PROPOSITIONS D'ACTEVI SUR LE PROJET D'ESCALIERS MECANIQUES

Un projet d'escaliers mécaniques entre la gare du RER C «Issy-Ville» et le quartier des Épinettes a été présenté lundi 14 novembre lors d'une réunion publique organisée par la ville et GPSO. Ce projet se compose de deux infrastructures :

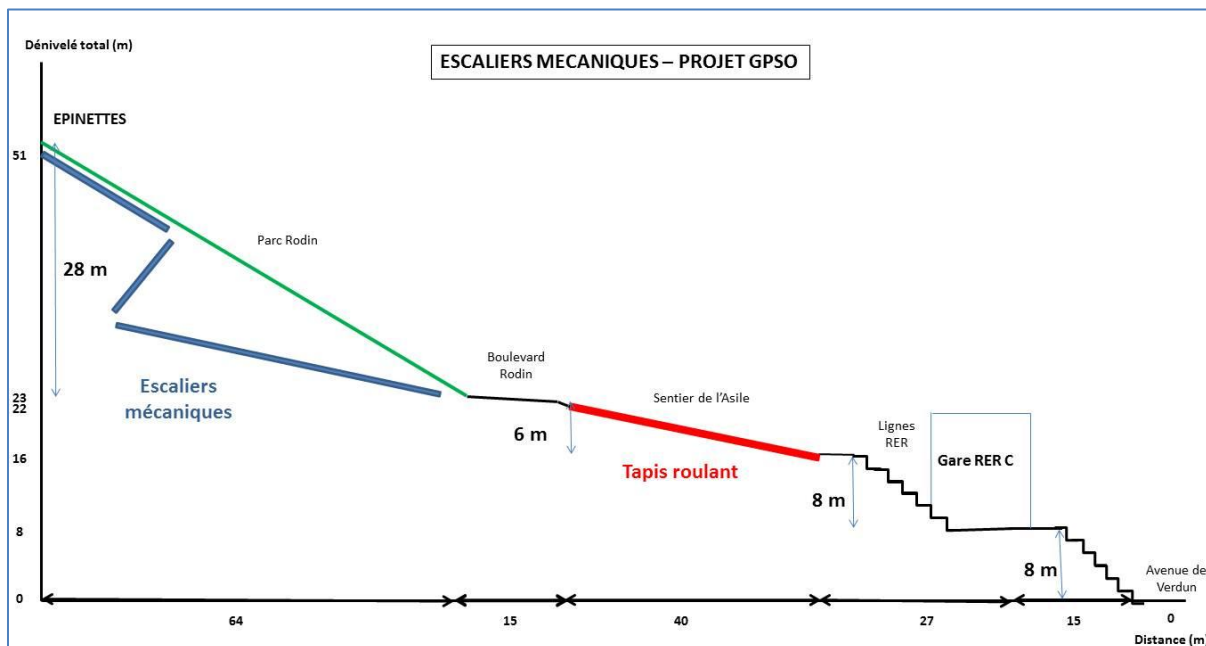
Or, il ne répond pas totalement aux problèmes qui se posent et se poseront et ne devrait-t-il pas plutôt être :

« Quelle est la meilleure solution pour le franchissement par les piétons des déclivités entre le bas Issy (avenue de Verdun / pôle de transport Léon Blum) et le plateau d'Issy / Epinettes ? ».

Or, comme le montre le schéma ci-dessous, le dénivelé entre cette avenue de Verdun et la gare du RER est beaucoup plus important et plus raide (près de 8 mètres escarpés) que celui entre le Boulevard Rodin et les quais de cette même gare (environ 6 mètres en pente douce). Enfin, le dénivelé total entre le Boulevard Rodin et l'Avenue de Verdun, peut-être estimé à environ 22 mètres.

Proposition N° 2 : Renoncer au tapis roulant Sentier de l'Asile

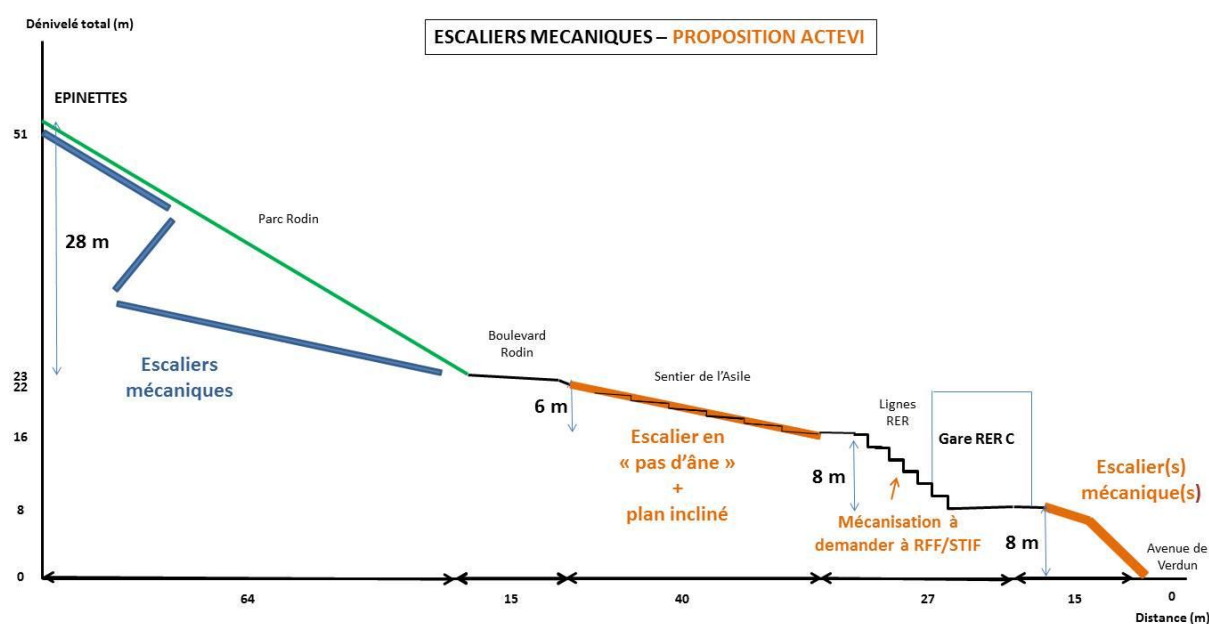
Nous sommes très réservés sur l'intérêt d'un tapis roulant Sentier de l'Asile. Comme déjà indiqué, la pente est douce, environ 6 mètres de dénivelé sur une longueur de près de 40 mètres ce qui ne justifie pas l'installation d'un tel équipement coûteux tant en investissement qu'en maintenance, générateur de nuisances pour les riverains et dégradant le charme du site.

Par contre, la réalisation d'un plan incliné en ciment au milieu des marches ou sur le bord droit en montant, pour faciliter la circulation des poussettes, caddies et valises serait très utile.

Enfin, une attention particulière doit être apportée à la sécurisation de la traversée du Boulevard Rodin avec par exemple un plateau piétonnier, un feu avec bouton poussoir pour les piétons et des panneaux clignotants 30 km/h en amont et en aval du passage (comme dans la rue Auguste Gervais).

Au lieu d'un tapis roulant pour le Sentier de l'Asile, un escalier mécanique qui relierait la Gare du RER à l'Avenue de Verdun et qui serait situé à l'emplacement des escaliers existants serait tout à fait justifié à cet endroit où le dénivelé est particulièrement fort et escarpé. Cet escalier mécanique sera utilisé par les personnes du Quartier de la Ferme qui prennent le RER C ainsi que par celles qui font le trajet entre ce quartier et le plateau des Hauts d'Issy. Il pourra également être utilisé par les futurs voyageurs de la ligne 12 du métro et ceux de la gare du GPX du fait de la proximité de la place Léon Blum.

Comme cela est visualisé dans le schéma ci-dessus, le dispositif proposé permet d'assurer la liaison entre le plateau d'Issy et la partie basse de la ville. Il devrait, de ce fait, répondre aux besoins d'un maximum de personnes effectuant à pied le trajet entre ces deux quartiers.
